増設多核種除去設備 前処理設備改造に伴う 実施計画の変更に関する補足説明資料

2022年1月7日

東京電力ホールディングス株式会社

3. 前処理設備改造の概要（変更前）

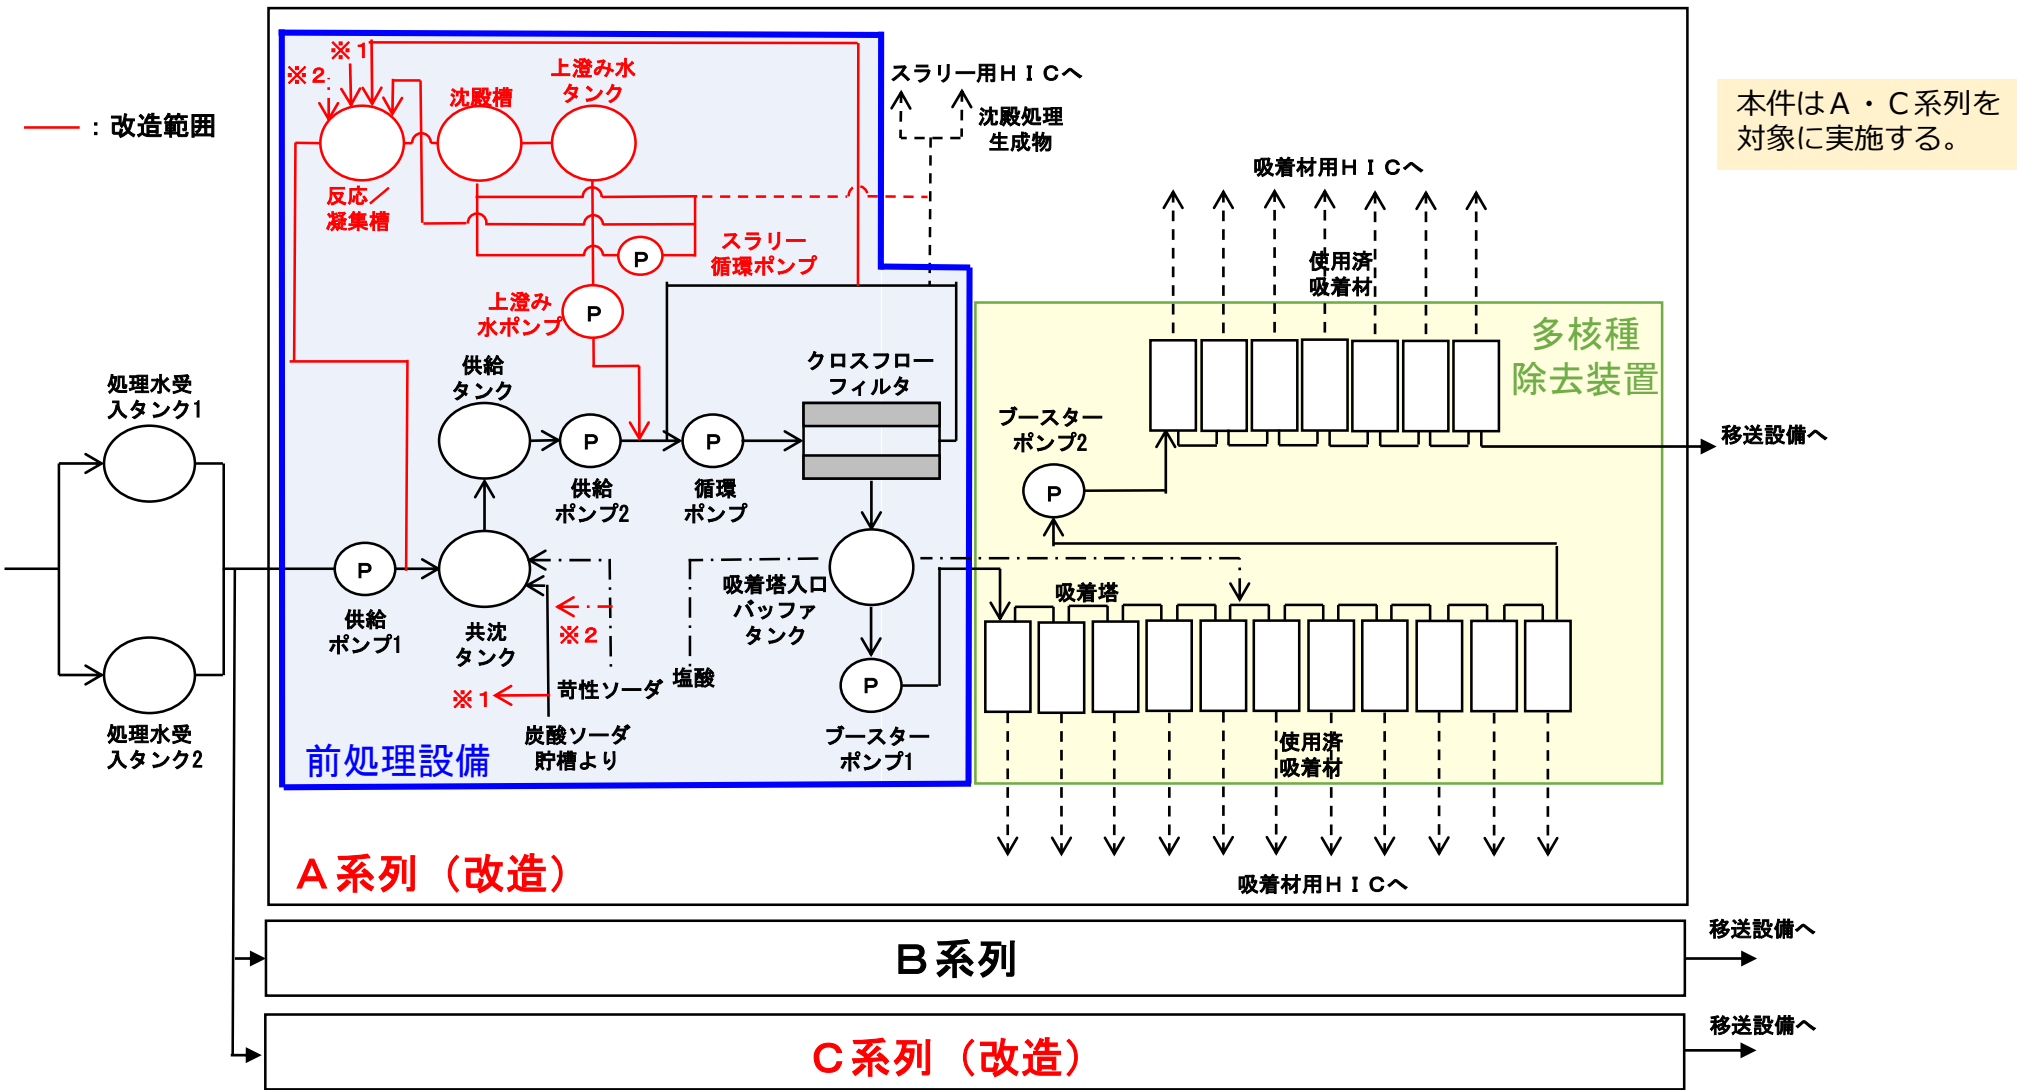
本工事では、CFFの上流で高い効率でスラリーを回収し、CFFの詰まり発生頻度を低減し設備稼働率を向上すること、スラリー回収率向上により高性能容器(HIC)発生量を低減することを目的に前処理設備改造を実施し、処理プロセスの改善を図る。

3. 前処理設備改造の概要（変更後）

■既設配管との取合いについて

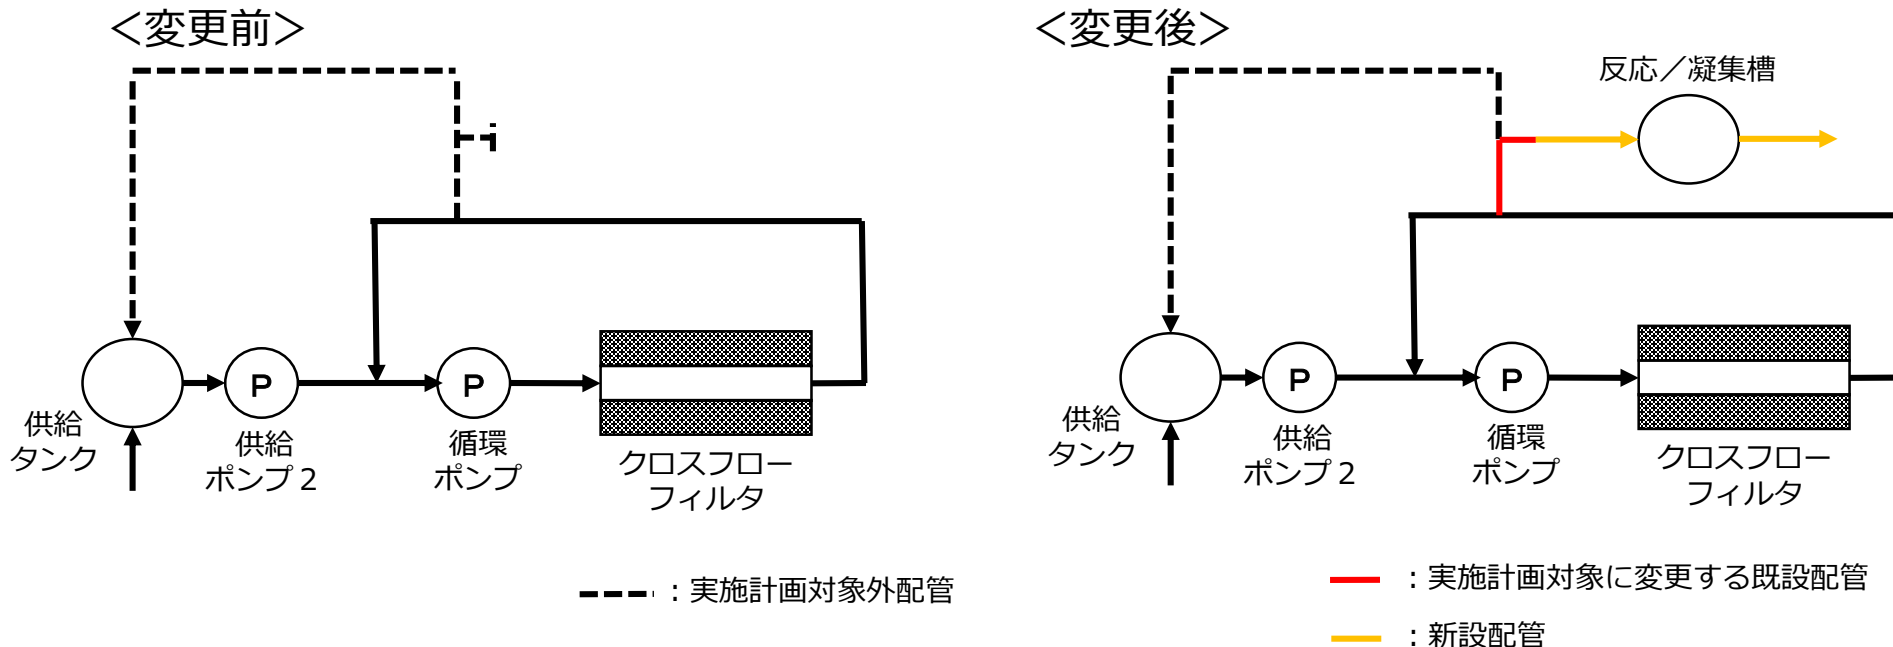
- ・供給ポンプ 1 下流
- ・炭酸ソーダ供給ライン分岐

<変更前> 配管接続部：フランジ取り合い

フランジ部を切り離し、新設配管（T管）を接続

- ・供給ポンプ 2 下流
- ・ C F F からの戻りライン分岐
- ・スラリーライン合流部
- ・苛性ソーダ供給ライン分岐

<変更前> 配管接続部：フランジ取り合い

予備ノズルに閉止板取付

閉止板を取外し、新設配管を接続

- ✓ 配管切り離し前に配管内のフラッシングを行い、被ばく線量低減を図る。
- ✓ 配管切り離し時は配管開放端周囲にシート養生を行い飛散防止を図る。また、配管切り離し前に系統内の水抜きを行い、切り離し箇所に系統内残水を受けるための袋及び受けパンを設置する。本作業は、Yゾーン装備（全面マスク、タイベック、ゴム手等）及び防水スーツを着用し、内部被ばく及び体表面汚染の防止を図る。
- ✓ 本改造工事で発生する廃棄物として、取外した既設配管及び作業で発生する雑材（ウエス、シート、袋等）を見込んでおり、約20m³程度（容器収納、表面線量率1mSv/h未満）を想定している。なお、この廃棄物想定発生量は2022年度に計上予定。

3. 前処理設備改造の概要（比較）

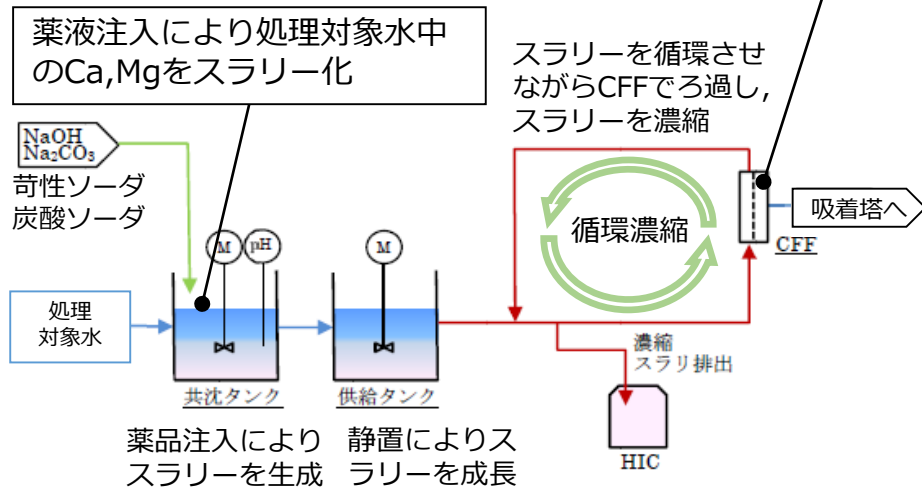
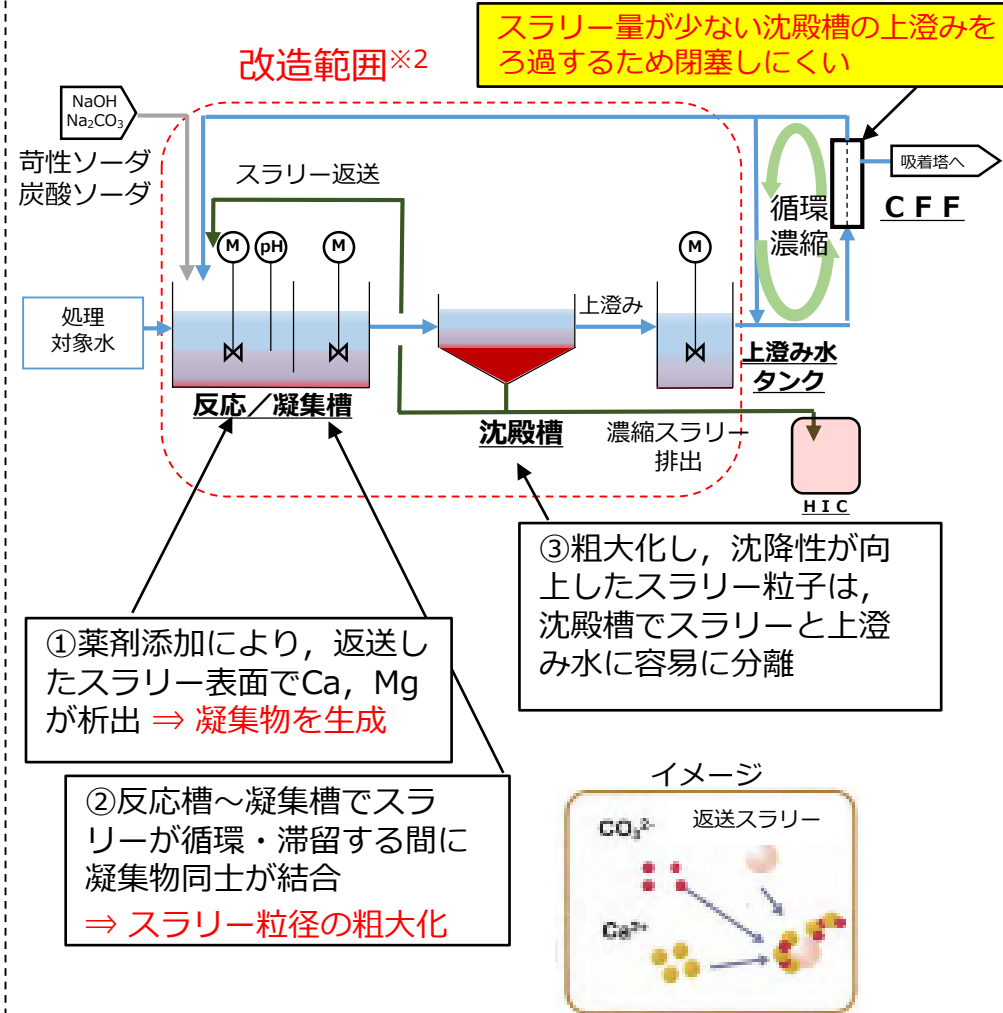
- ・ CFFではスラリーを含む水をろ過し、ろ過された水は後段の吸着塔へ、残ったスラリーは循環濃縮し、高性能容器（HIC）に排出
⇒処理対象水中のCa、Mg濃度低下により微粒子状のスラリーがCFFを詰まらせる要因（閉塞しやすい）※1

※1：RO濃縮塩水の全量処理が完了した2015年5月以降、処理対象水中のCa/Mg濃度が低下しており、スラリー粒径が運転開始当初より小さいため閉塞しやすい

変更後（スラリー返送式）

※2：改造前の共沈タンク、供給タンク及び移送配管は撤去せず、改造前の処理プロセスでも処理可能な構成とする。

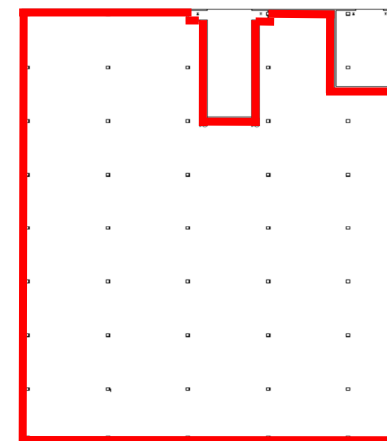
※4：増設多核種除去設備建屋は，最外周堰の高さ（現場における設計施工高さ）を50cmとしている。なお，最外周堰は右図の赤枠箇所となる。
